# OPTISCHE UNTERSCHIEDE DER SPANNROLLE 55766

TECHNISCHE INFO NR. 1963

2.0 TDI, 2.0 TDI 16V

Bild 1: 55766 (alte Ausführung)

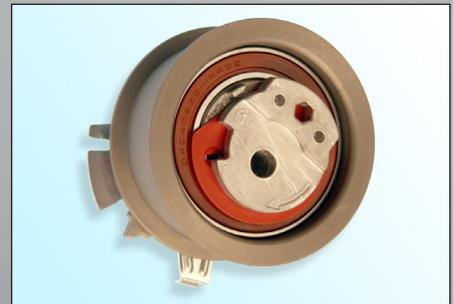
Aufgrund der ständigen Weiterentwicklung unserer Produkte wurde die Spannrolle 55766 modifiziert.

- Exzenter aus Sintermetall
- Oberflächenbeschichtung E-Coat (schwarz)
- schwarze Lagerdichtung

- Exzenter aus gegossenen Aluminium
- Oberflächenbeschichtung Zink-Phosphor (hellbraun)
- braune oder schwarze Lagerdichtung

Die alte Ausführung der Spannrolle entfällt nicht und kann weiterhin verwendet und nach Angaben der Fahrzeughersteller montiert werden! Bei der Montage der neuen Ausführung darauf achten, dass die Oberflächenbeschichtung der Spannrolle nicht beschädigt wird!
